Da: protocollo@postacert.comune.settimomilanese.mi.it
Inviato: venerdì 1 agosto 2014 13:56
A: DGSalvaguardia.Ambientale@PEC.minambiente.it
Cc: urbanistica
Oggetto: Trasmissione osservazioni pervenute da privati - Prot. 25073 del 01/08/2014
Allegati: osservazioni del 31 luglio.pdf

Ministero dell'Ambiente e della Tutela del Territorio e del Mare - Direzione Generale Valutazioni Ambientali
E. prot DVA - 2014 - 0025850 del 04/08/2014

Oggetto: Intervento di razionalizzazione della rete AT nella Val Formazza e INTERCONNECTOR ITALIA-SVIZZERA. Interventi sulle aree del territorio comunale di Settimo Milanese. Osservazione

Osservazione 1 - Localizzazione della stazione di conversione e PTCP Provincia di Milano

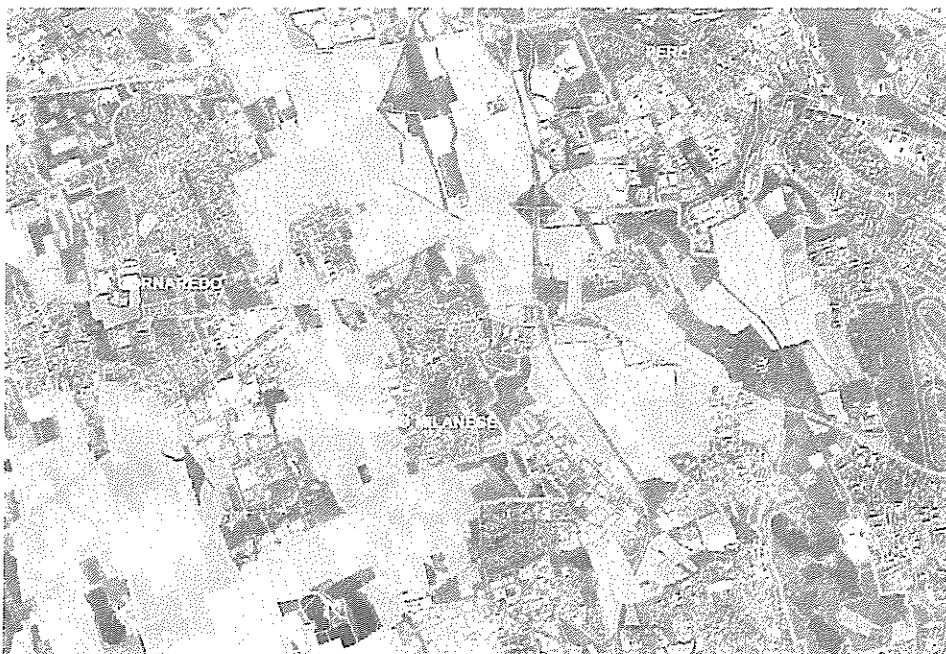
La localizzazione della stazione di conversione prevista dal progetto si colloca interamente all'interno degli ambiti agricoli di carattere strategico del vigente Piano Territoriale di Coordinamento Territoriale (PTCP) della Provincia di Milano. Tale individuazione, ai sensi della legge regionale 12 del 2005 e s.m.i., ha carattere prescrittivo e prevalente nei confronti della pianificazione comunale e soprattutto indica tali aree come aree vocate all'agricoltura e degne di mantenimento di destinazione agricola. La localizzazione della stazione di conversione, pertanto, per funzioni e dimensioni della stessa, confligge con la situazione *de facto* e con le previsioni della strumentazione urbanistica provinciale vigente (in allegato, lo stralcio della Tavola 6 - Ambiti agricoli del PTCP).

In base a tali motivazioni, si chiede di stralciare la previsione della localizzazione della stazione di conversione e di prevedere una differente localizzazione al di fuori delle previsioni di ambiti agricoli strategici del PTCP della Provincia di Milano.

Osservazione 2 - Localizzazione della stazione di conversione e PTCP Provincia di Milano

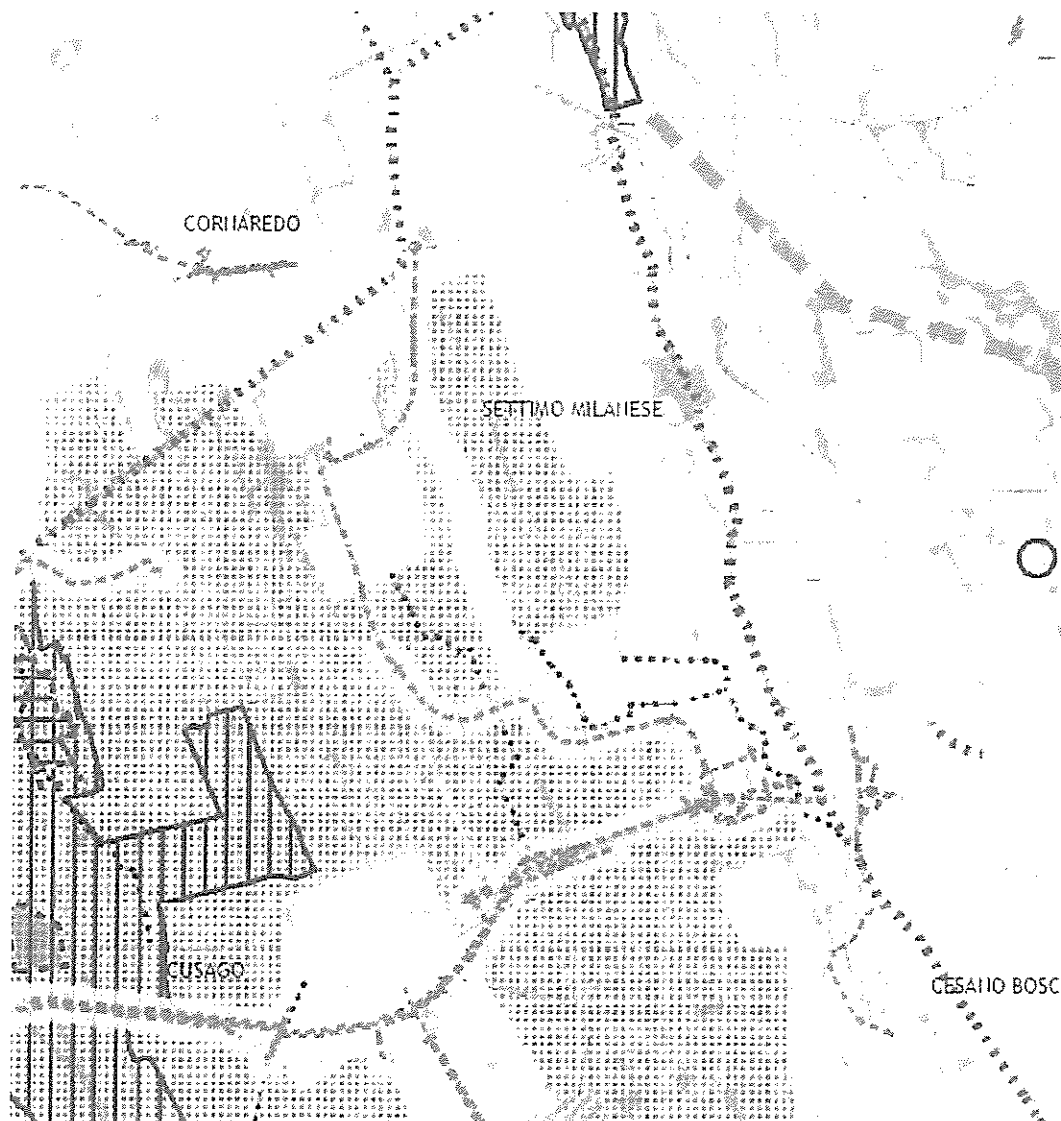
La localizzazione della stazione di conversione prevista dal progetto confligge con le previsioni di costruzione della Rete ecologica provinciale, così come contenuta nel Piano Territoriale di Coordinamento Provinciale (PTCP) vigente della Provincia di Milano (in allegato, lo stralcio della Tavola 4 - Rete Ecologica). In particolare, l'area individuata per la localizzazione della stazione di conversione si colloca all'interno di un Ganglio primario della Rete ecologica provinciale (art. 4 delle NTA del PTCP) e interferisce con la presenza di corsi d'acqua minori con caratteristiche attuali di importanza ecologica (art. 45 delle NTA del PTCP).

La localizzazione della stazione di conversione, pertanto, confligge con i caratteri ambientali esistenti e con le previsioni della pianificazione provinciale vigente.

In base a tali motivazioni, si chiede di stralciare la previsione della localizzazione della stazione di conversione e di prevedere una differente localizzazione al di fuori delle previsioni della Rete ecologica provinciale vigente.

Osservazione 3 - Localizzazione della stazione di conversione e PTC Parco Agricolo Sud Milano

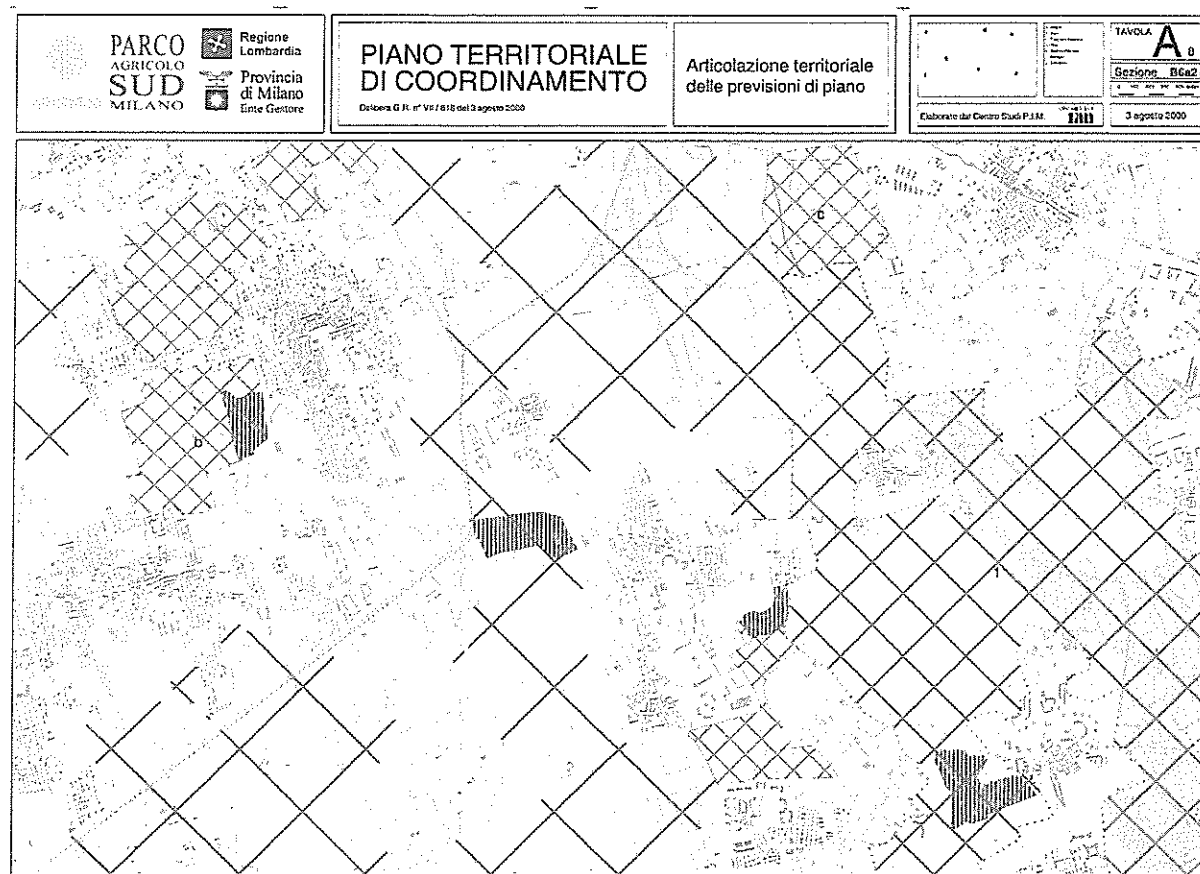
La localizzazione della stazione di conversione prevista dal progetto ricade interamente all'interno del perimetro dell'area regionale protetta denominata Parco Agricolo Sud Milano (PASM) e, come tale, la funzione prevista (Impianti tecnologici) confligge con le previsioni del Piano Territoriale di Coordinamento vigente (PTC) del PASM, che in varie forme tutelano l'attività agricola, propria del parco (in allegato, lo stralcio del PTC del Parco Agricolo Sud Milano).

La localizzazione della stazione di conversione, pertanto, confligge con i caratteri agricoli e le destinazioni funzionali previste dalla pianificazione provinciale vigente.

In base a tali motivazioni, si chiede di stralciare la previsione della localizzazione della stazione di conversione e di prevedere una differente localizzazione al di fuori dei confini del Parco Agricolo Sud Milano.

Osservazione 4 - Localizzazione della stazione di conversione e PGT del Comune di Settimo

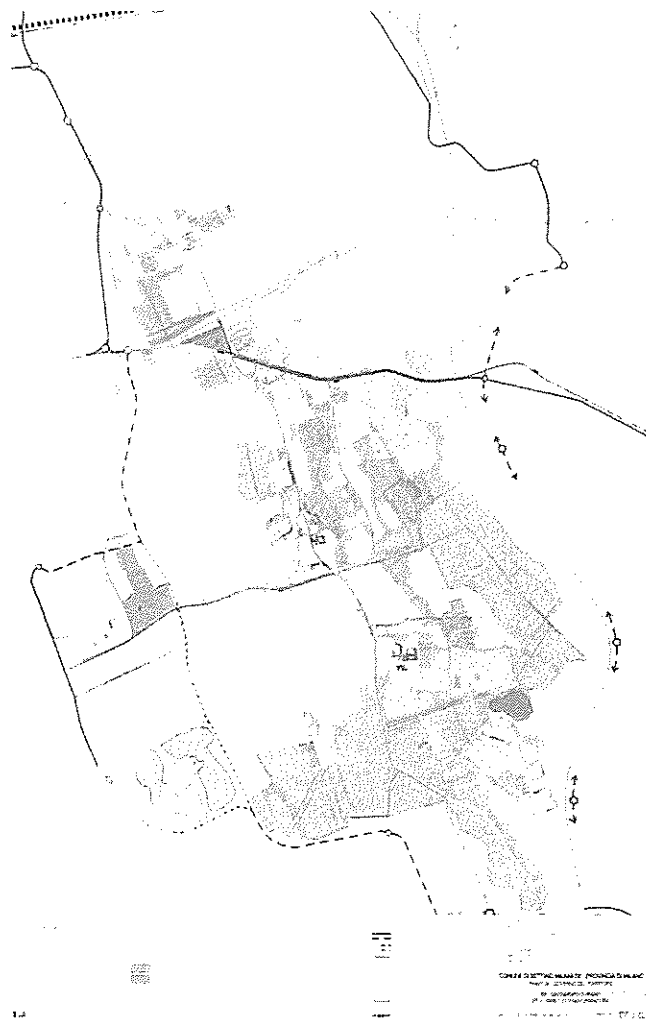
La localizzazione della stazione di conversione, pertanto, per funzioni e dimensioni della stessa, confligge con la situazione *de facto* e con le previsioni della strumentazione urbanistica comunale (in allegato, la Tavola del PGT relativa agli ambiti agricoli strategici).

Inoltre, in prossimità della ipotizzata localizzazione della stazione di conversione, il PGT vigente del Comune di Settimo Milanese prevede degli ambiti di trasformazione residenziale e la realizzazione di interventi di rimboschimento volti a migliorare la dotazione ambientale, paesaggistica e fruitiva del comparto di trasformazione.

In base a tali motivazioni, si chiede di stralciare la previsione della localizzazione della stazione di conversione e di prevedere una differente localizzazione al di fuori delle previsioni degli ambiti agricoli strategici del PGT del Comune di Settimo Milanese.

Osservazione 5 - La stazione di conversione e consumo di suolo

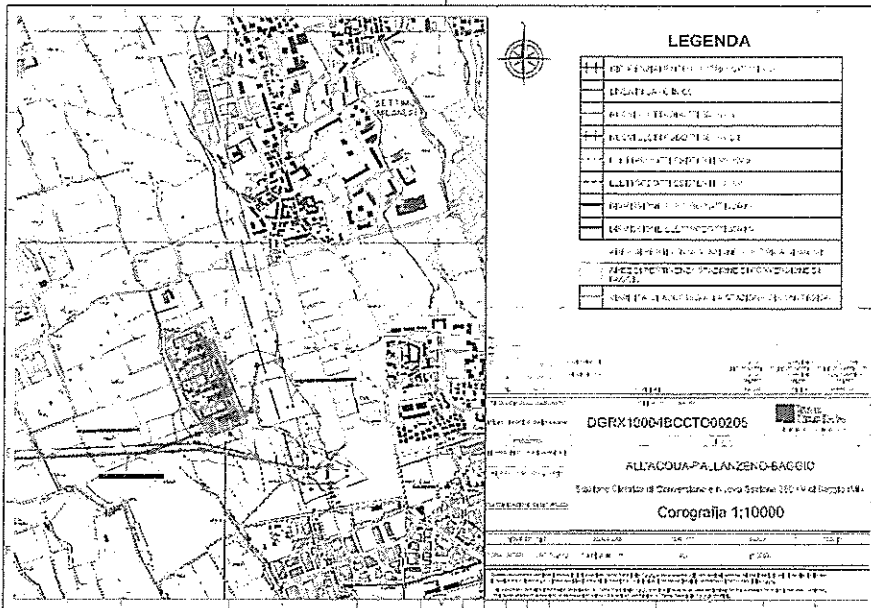
Il progetto relativo alla realizzazione della stazione di conversione (in allegato la Tavola della Corografia di progetto e la Tavola del consumo di suolo del PGT di Settimo Milanese), al contrario, si caratterizza per uso estensivo del suolo, configurandosi come un'altra occasione di eccessivo consumo di suolo, in questo caso agricolo. Le dimensioni della stazione di conversione prevista dal progetto infatti è di notevoli dimensioni (115.000 mq.), pari a circa una decina di campi di calcio.

Per le motivazioni sopra dette, **si chiede di stralciare la previsione del progetto Interconnector Italia-Svizzera dalle aree in questione.**
